Název Stavby dle SoD: II/125 Vlašim – příčná spára u mostu 125-012 Název stavebního objektu/provozního souboru (SO/PS): km 5,180 37 - 5,596 57	Číslo SO/PS / / pořadí Změny SO/PS: SO 105/01	Číslo ZBV: 9
---	---	---------------------

Změnový list

Předmět Změny: Doměrky

Předmět Změny: NO, sanace, těsnění spár

Geodetický protokol č.2

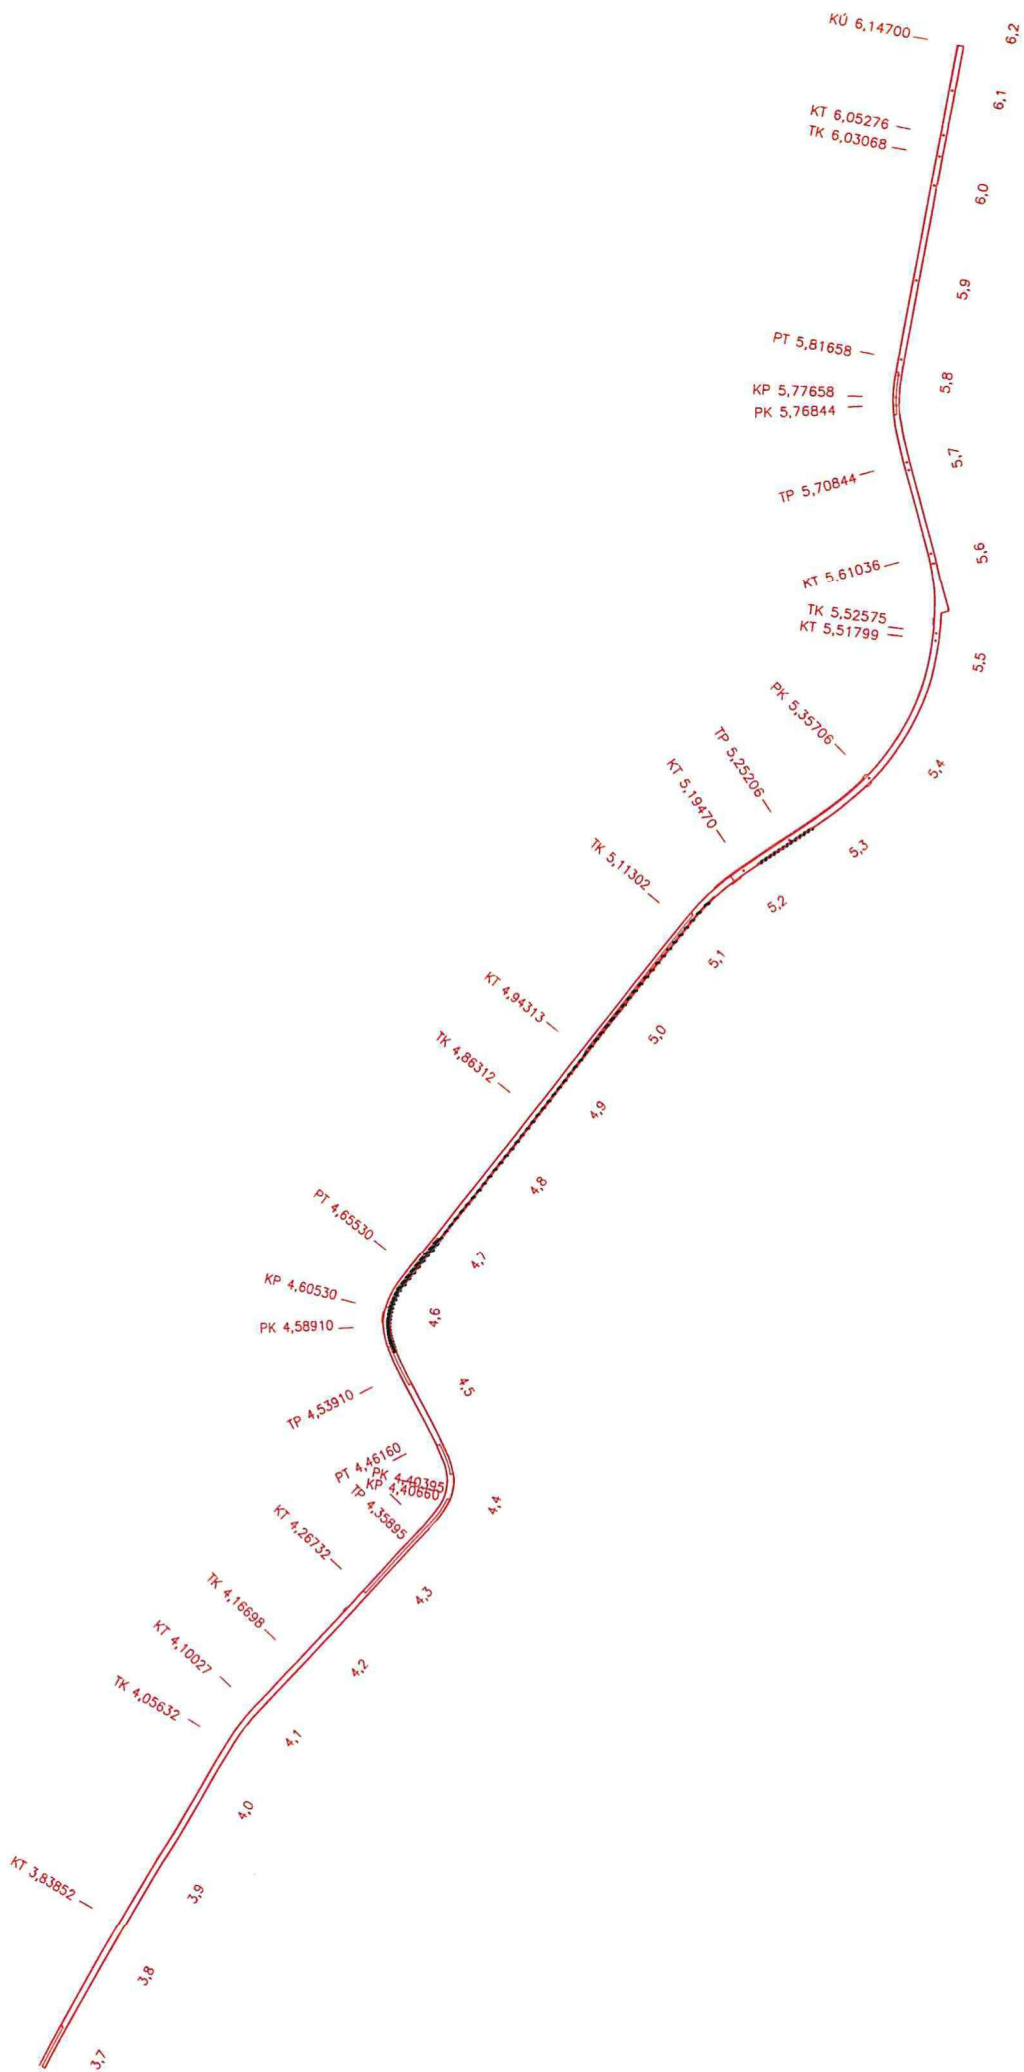
Na základě objednávky p. Dominika Brožíka (BES s.r.o., Sukova 625, 25601 Benešov) byla dle požadavku během měsíce května zaměřena plocha sanace určených částí úseků SO 104, SO 105, SO 106 a SO 107. Měření bylo provedeno za účelem zjištění velikosti plochy sanace.

Zaměřená plocha sanace celkem je 1220 m².

Celkový objem sanace je 610m³

SO 105 = 87m³
